nr postępowania: **4378/AZ/262/2023**

Wyjaśnienia treści SWZ

Dotyczy postępowania prowadzonego w trybie podstawowym, bez negocjacji, zgodnie z ustawą z dnia 11 września 2019 roku Prawo zamówień publicznych (Dz.U. z 2023 r., poz. 1605 ze zm.) w przedmiocie: **BUDOWA CENTRUM ADMINISTRACYJNO-EDUKACYJNEGO OGRODU DENDROLOGICZNEGO UNIWERSYTETU PRZYRODNICZEGO W POZNANIU**

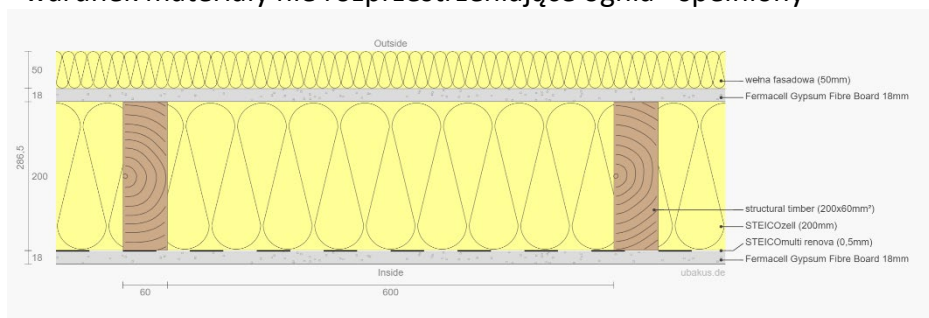
1. Ściany zewnętrzne obiektu

Rozwiązanie technologiczne polega na wykonaniu konstrukcji nośnej obiektu z drewna klejonego wzdłużnie o wymiarach minimalnych 60x200mm. Izolacją termiczną będzie izolacja z naturalnych włókien drzewnych. Całość konstrukcji poszyta zostanie wzmocnionymi płytami włóknowo gipsowymi i gramaturze min 1000 kg/m²

Taka konstrukcja ściany zapewnia znacznie lepszą izolacyjność względem zaproponowanej w projekcie ściany zewnętrznej. Przekłada się to na niższe koszty utrzymania obiektu. Parametry ściany:

- izolacyjność cieplna na poziomie ok U-0,16 – wyższa niż wymagana projektem
- odporność ogniowa Rei30/Rei60 – w zależności od wymagań
- nośność konstrukcyjna ściany zgodna z polskimi i europejskimi normami, co zostanie potwierdzone przez konstruktora na etapie rewizji projektu technicznego
- warunek materiały nie rozprzestrzeniające ognia - spełniony

Odpowiedź. Zapytanie ofertowe zostało opracowane w oparciu o skoordynowany pełno-branżowy projekt wykonawczy, którego główna konstrukcja nośna będzie opierała się na technologii stalowej z podkonstrukcją ścian wykonaną w technologii drewnianej szkieletowej. Na podstawie tej dokumentacji Zamawiający uzyskał pozwolenie na budowę, z klauzulą ostateczności decyzji w maju 2023 roku. Dopuszcza się wykonanie niektórych elementów obiektu z prefabrykowanych elementów, jednak nie mających wpływu na główną konstrukcję nośną budynku. W związku z powyższym Zamawiający **nie wyraża zgody** na złożoną we wniosku propozycję Wykonawcy zmiany całości technologii wykonania budynku.

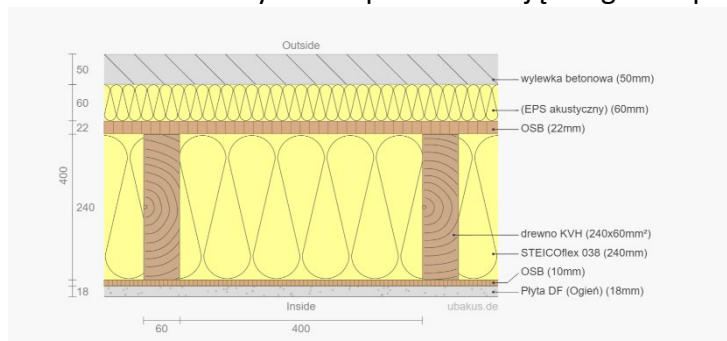
2. Ściany wewnętrzne nośne obiektu

Rozwiązanie technologiczne polega na wykonaniu konstrukcji nośnej obiektu z drewna klejonego wzdłużnie o wymiarach minimalnych 60x200mm. Izolacją akustyczną będzie izolacja z naturalnych włókien drzewnych lub wełny mineralnej. Całość konstrukcji poszyta zostanie wzmocnionymi płytami włóknowo gipsowymi i gramaturze min 1000 kg/m²

Parametry ściany:

- izolacyjność akustyczna – 45-50db w zależności od grubości – w zależności od wymagań dla danej przegrody
- odporność ogniowa Rei30/Rei60 w zależności od wymagań
- nośność konstrukcyjna ściany zgodna z polskimi i europejskimi normami, co zostanie potwierdzone przez konstruktora na etapie rewizji projektu technicznego
- warunek materiały nie rozprzestrzeniające ognia - spełniony
